**Teknik og Miljø**

**Sagsnr.:** 22/6681

**Tilladelse til krydsning af vandløb**

**1. Marie Bæk nær Nymindegabvej 26**

Fig. Korrekt kabelunderføring

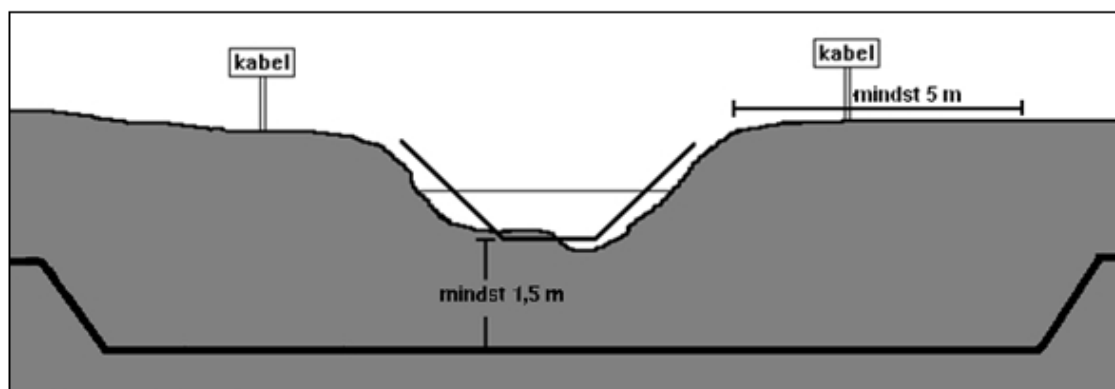
5. kablets/-ernes overkant ligger mindst **1,5 m** under vandløbets/-enes eksisterende bund/e,
6. kablets/-ernes overkant, i en afstand af **5 m** på hver side af vandløbet/-ene, ligger i samme dybde som under vandløbet/-ene\* (se bageste side),

Der vil normalt blive sat krav som, at der skiltes tydeligt på begge side af vandløbet, at underføringen er mindst 1,5 m under regulativmæssig vandløbsbund, og at denne dybde skal holdes mindst i en afstand på 5 m fra vandløbets brinker ved vandløb med en bundbredde mindre end 5 m.

For større vandløb skal dybden holdes i en afstand fra brinken svarende til bundbredden på vandløbet.
